改善措置事項説明図

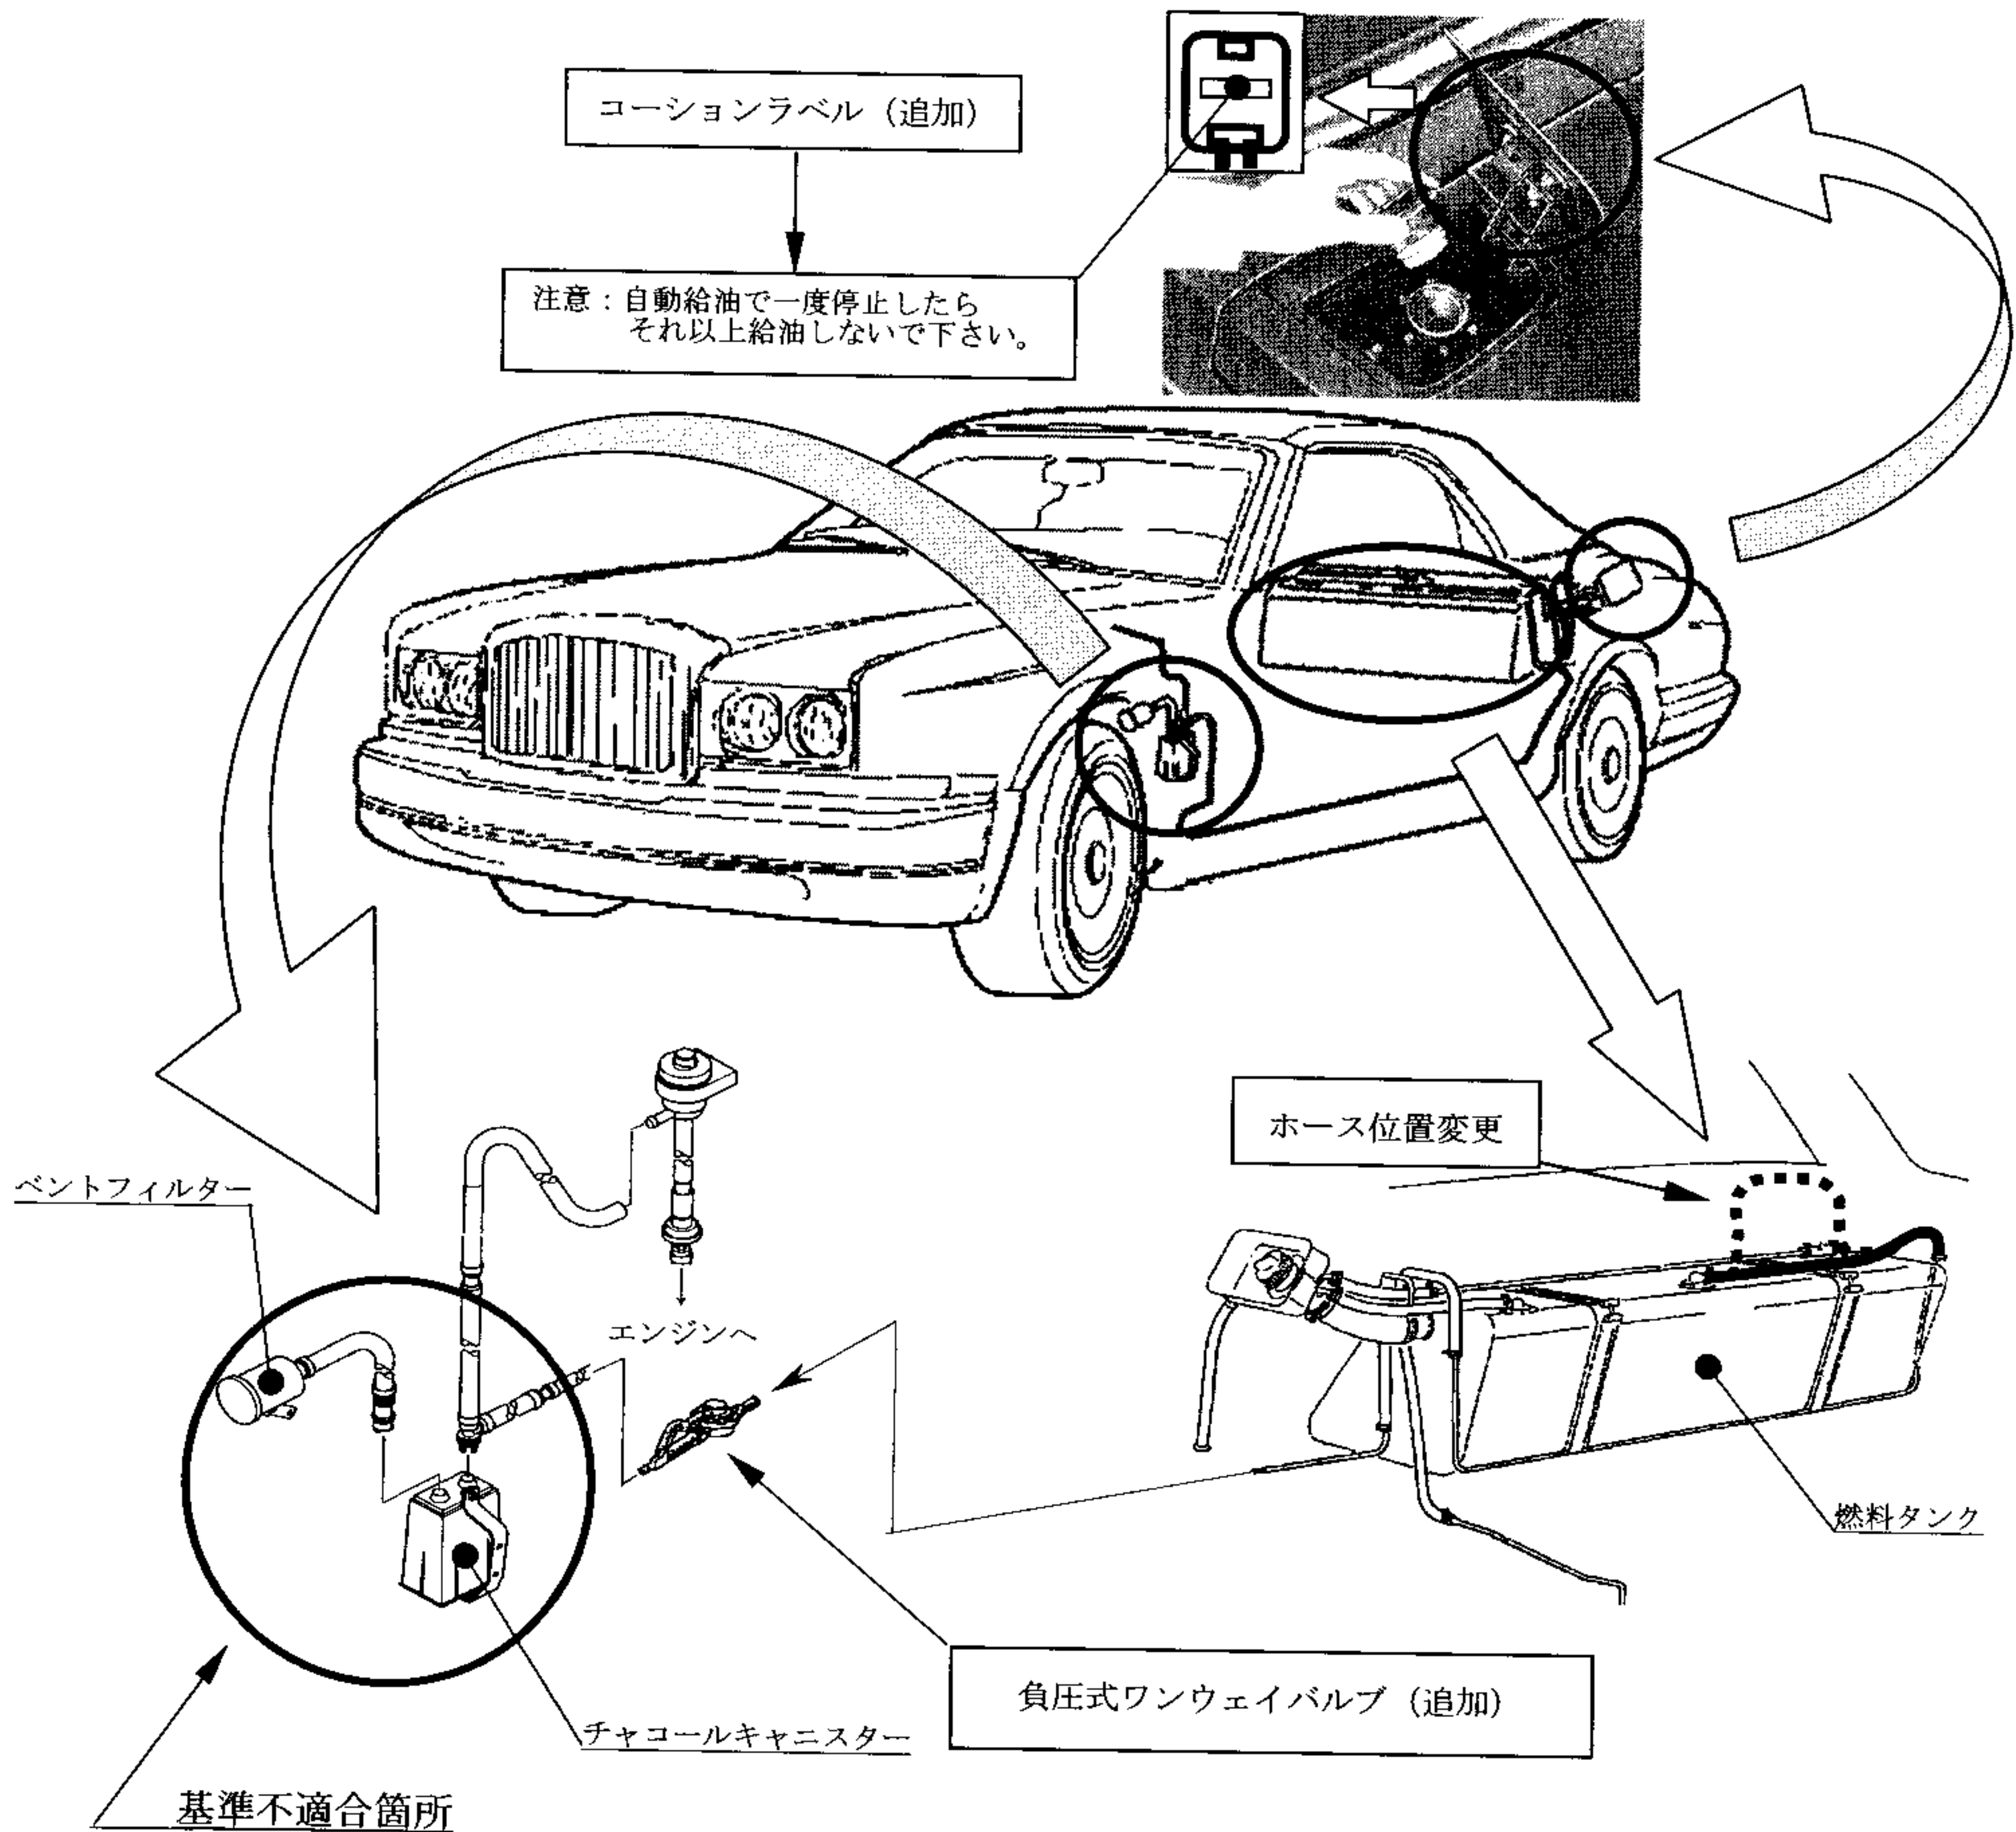
燃料装置において、燃料タンクとキャニスター間の配管の構造及び取回しが不適切なため、規定量を超えて給油した場合、キャニスター内に燃料が流入することがあり、流入した燃料がキャニスター内から溢れ、ベントフィルタから燃料が漏れるおそれがある

全車両、燃料タンクとキャニスター間の配管のうち、燃料タンク上部のホースの取回しを変更するとともに、キャニスター付近のホースに負圧式のワンウェイバルブを追加する。
全車両、給油ドアに「規定量以上給油しない」旨のコーションラベルを貼付する。
